**Projeto de Reconversão de um
Grupo para Reversível do
Aproveitamento Hidroelétrico do
Alto Lindoso**

Aditamento ao EIA

Nº Trabalho: W23.009

Data: 10/05/2024

Figura 2.2 – Esquema representativo das irregularidades nos taludes de escavação do reperfilamento.

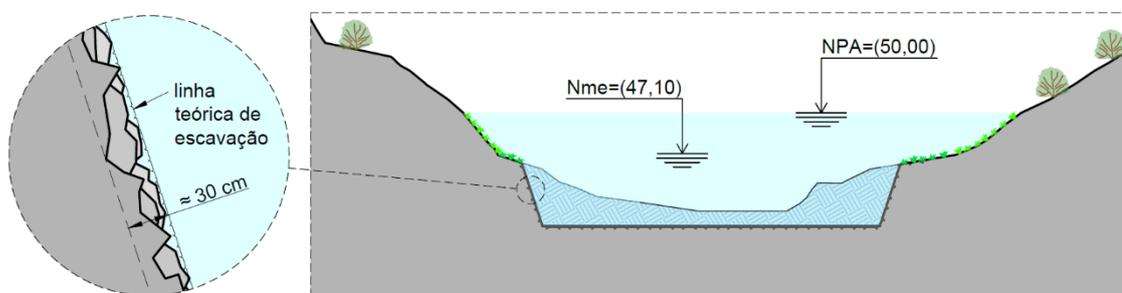
- No processo construtivo do reperfilamento do leito do rio e albufeira (no item “3.2.5 Materiais e energia utilizados e produzidos” não constam explosivos) deve ser explicitado e detalhado como vai ser feita a escavação (equipamentos, meios mecânicos e eventual uso de explosivos; entradas e saídas de veículos/equipamentos, pessoas e materiais;
- Quais os troços a manter a seco e como vai ser feito o ensecamento desses troços, mantido o caudal ecológico e assegurada a preservação ou retirada dos peixes que aí se encontram).

Importa referir que, ao invés de promover uma superfície de escavação tendencialmente lisa, para as margens a intervencionar optou-se por adotar uma estratégia construtiva que permitirá manter a superfície com rugosidades significativas que se poderão assemelhar ao representado esquematicamente na figura seguinte.
